Projet de centrale
photovoltaïque au sol
Bazac

**PROJET DE CENTRALE PHOTOVOLTAÏQUE AU SOL SUR LA COMMUNE DE
BAZAC (16)
MÉMOIRE EN RÉPONSE A L'AVIS DE LA DDT CHARENTE DU 17 AOÛT 2021**

LUNDI
27 DÉCEMBRE
2021

Figure 2 : Localisation des mesures pour la Cisticole des joncs et la flore exotique

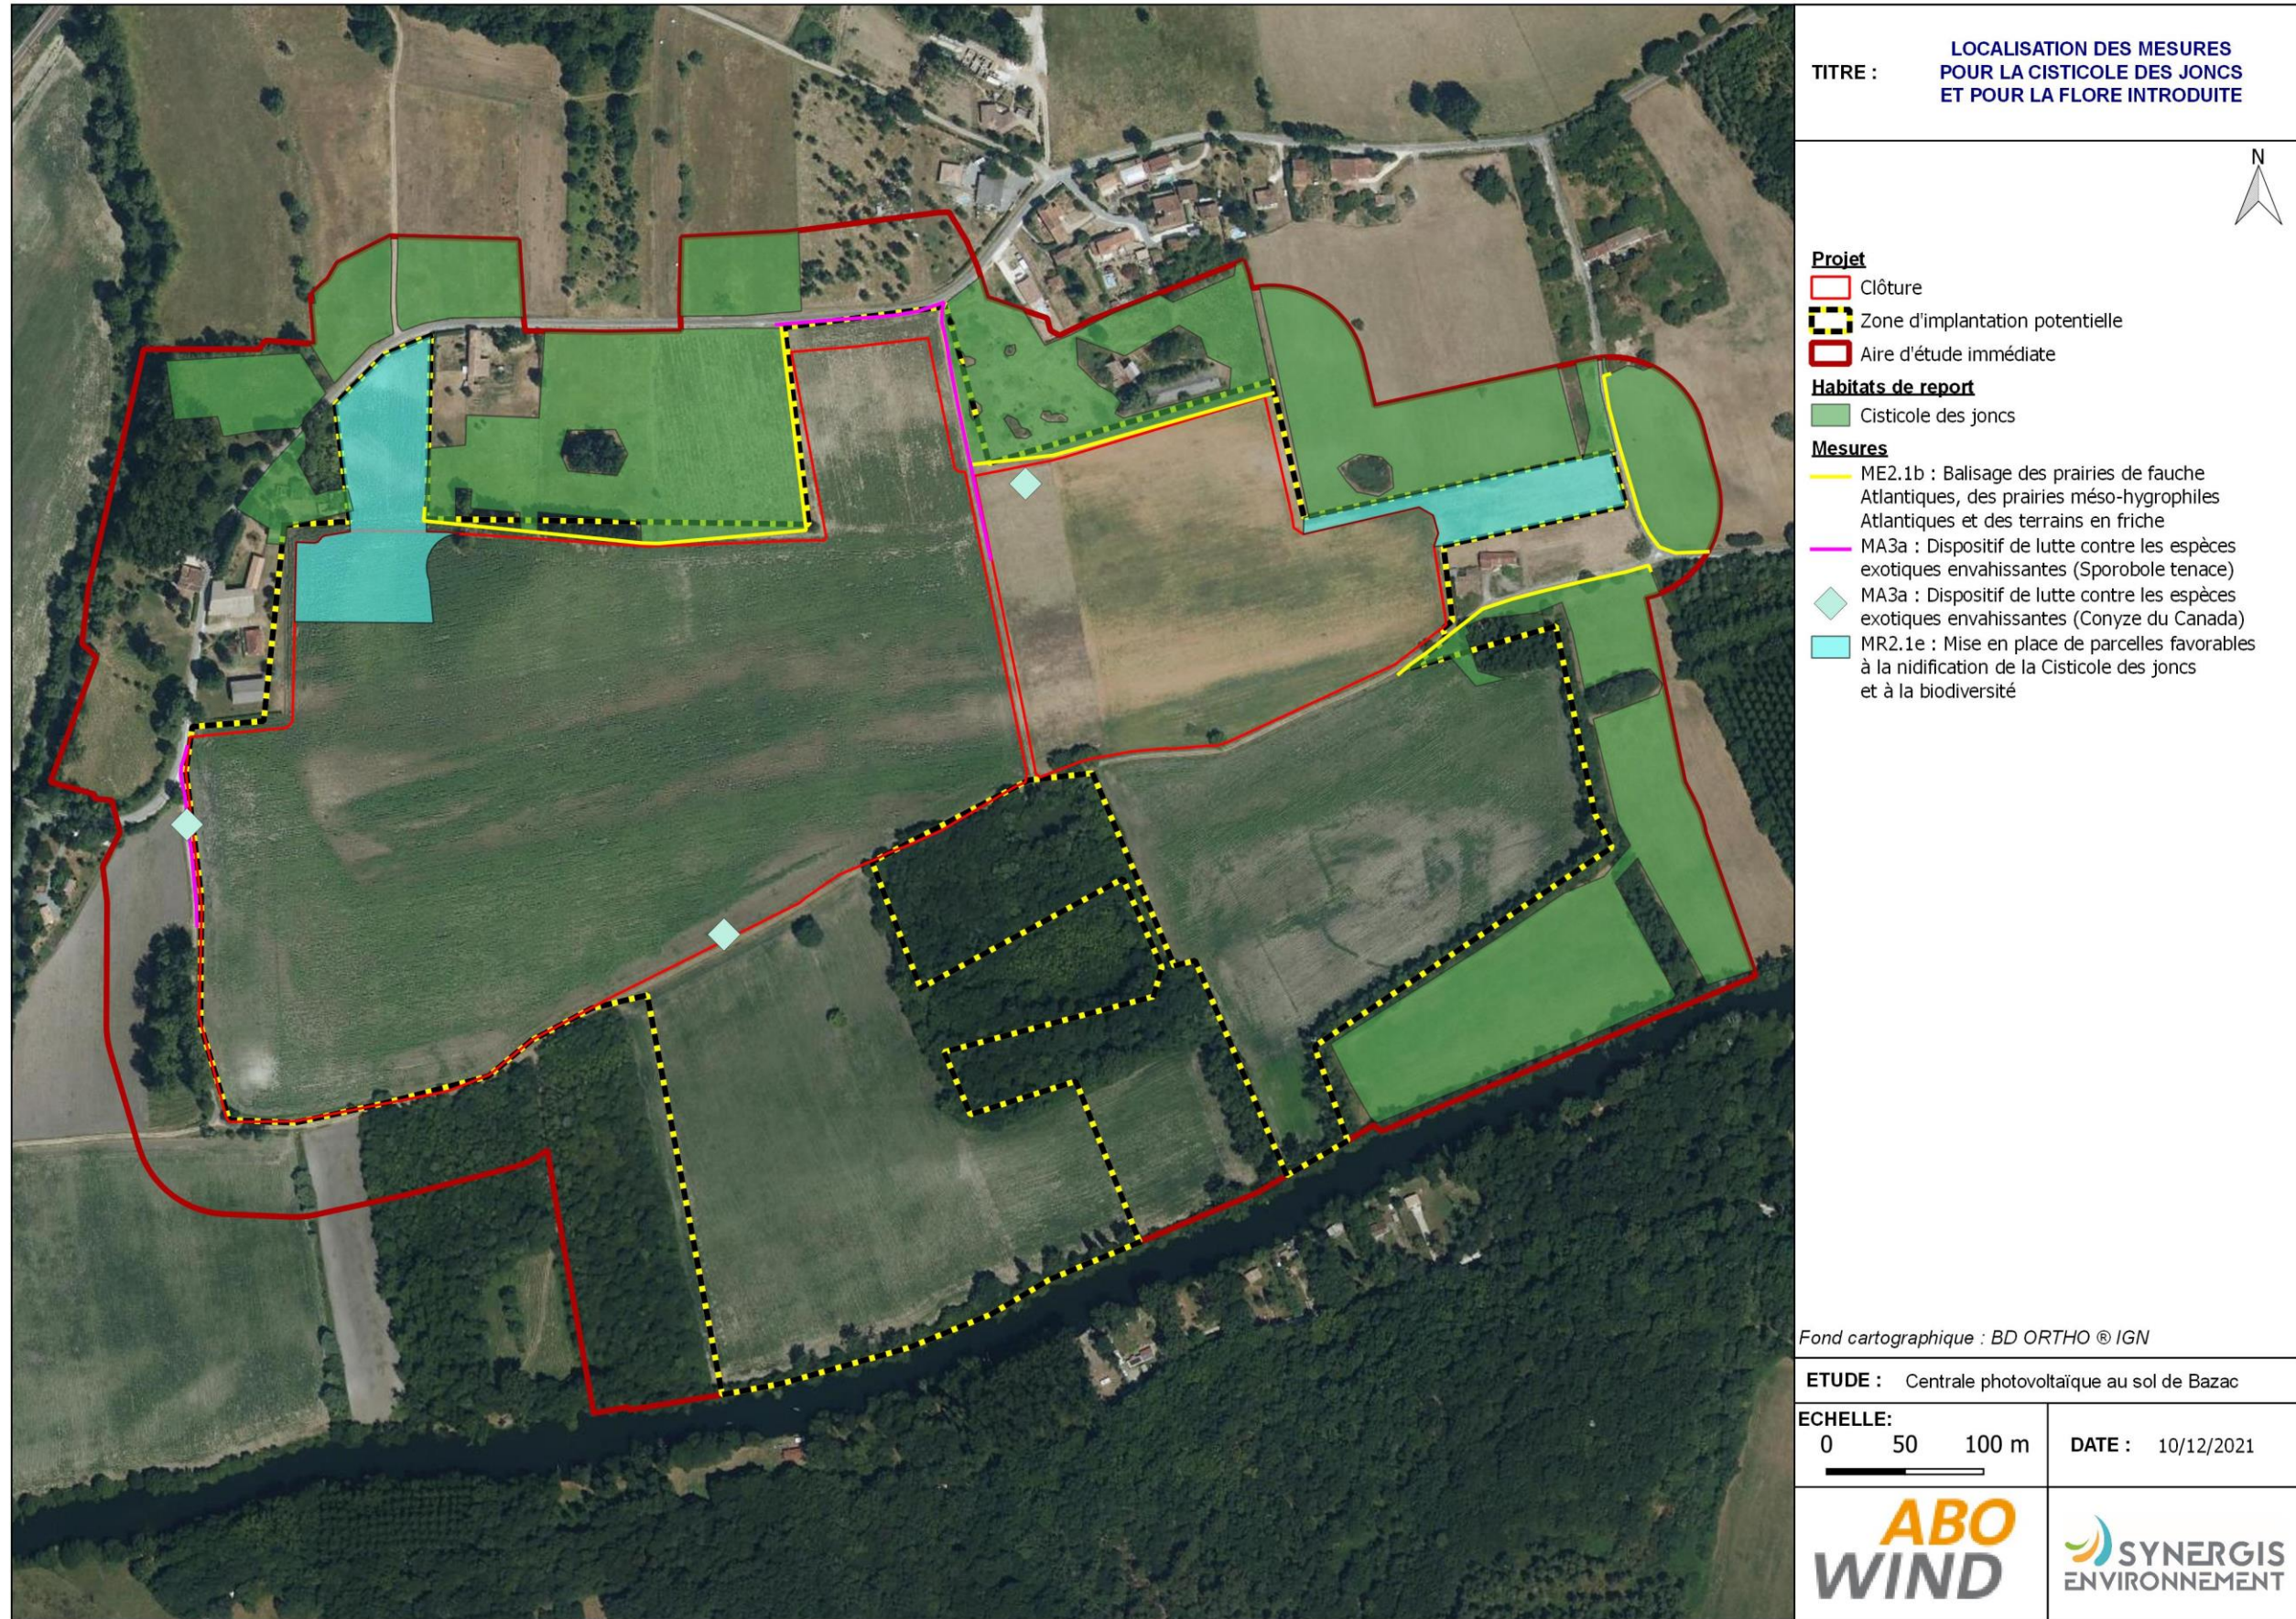
« Concernant la Cisticole des joncs, présentant un enjeu fort et qui est nicheur au sein de la zone d'implantation des panneaux, une analyse plus poussée et/ou des mesures pour réduire l'impact doivent être présentées dans l'étude. » (Extrait de l'avis de la Direction départementale des territoires du 17 août 2021)

b. la destruction des habitats pour l'avifaune, notamment pour les espèces patrimoniales nicheuses ou potentiellement nicheuses des milieux semi-ouverts dont la Cisticole des Joncs. L'impact résiduel sur la Cisticole des joncs est jugé faible de par l'impact du projet sur les habitats favorables à la reproduction de cette espèce. Aussi, il est avancé que des habitats de report sont disponibles à proximité immédiate du projet, néanmoins aucune des cartes présentées ne semble le démontrer. » (Extrait de l'avis de la DREAL Site Patrimoine Naturel transféré par courriel le 24 novembre 2021)

Afin de s'assurer que les habitats de report favorables à cette espèce ne soient pas impactés en phase chantier, un balisage des habitats de report sera mis en place (cf. Figure 2).

Suite à la mise en place de ces mesures d'évitement et de réduction, une mesure d'accompagnement (MA3c – Mise en place de parcelles favorables à la nidification de la Cisticole des joncs et à la biodiversité) est proposée afin de mettre en place une gestion de la végétation adaptée à la Cisticole des joncs sur deux parcelles situées au sein de l'emprise du projet et à proximité immédiate (cf. Figure 2). Cette mesure visant à créer des habitats favorables à la nidification de la Cisticole des joncs, pourra être considérée comme une mesure de réduction permettant ainsi d'abaisser les incidences résiduelles de destruction de tout ou partie de l'habitat.

Dans le cadre du projet photovoltaïque au sol de Bazac, une mesure de lutte contre la Sporobole tenace (Espèce Exotique Envahissante Avérée) sera mise en place (cf. mesure d'accompagnement MA3a – Dispositif de lutte contre les espèces exotiques envahissantes). Cette mesure est complétée pour y inclure également la gestion de la Conyze du Canada. Un protocole spécifique pour la lutte contre ces deux espèces est proposé dans la mesure MA3a – Dispositif de lutte contre les espèces exotiques envahissantes, présentée ci-dessous. Ce protocole sera à affiner par le passage d'un écologue, avant le début du chantier, afin de définir de façon précise les secteurs d'intervention.
